Raadsvergadering 15 oktober 2024
Schriftelijke vragen
Raadsvoorstel 7
TAM omgevingsplan Slakweg Gronsveld

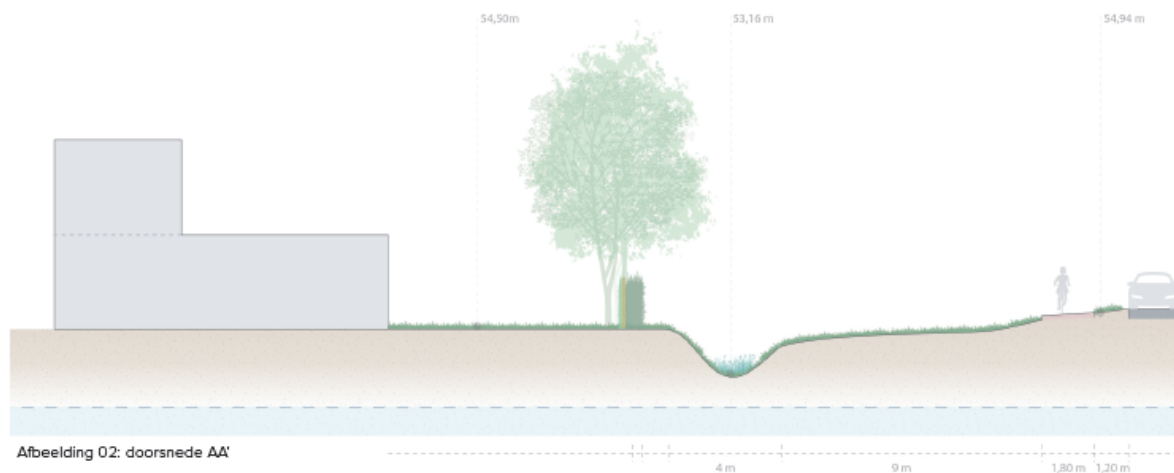
Wat is de hoogte (ca.) van de onderkant van deze "Wall " t.o.v. straatniveau Köbbesweg?

Exacte hoogte t.o.v. Köbbesweg is op dit moment niet bekend. Köbbesweg ligt hoger dan peil van het bouwplan , dus in de praktijk zal dit iets minder hoog zijn dan de voorgeschreven 2,0m uit het akoestisch rapport. Zie hieronder voor referentiebeeld uit het Landschapsplan voor een inschatting.
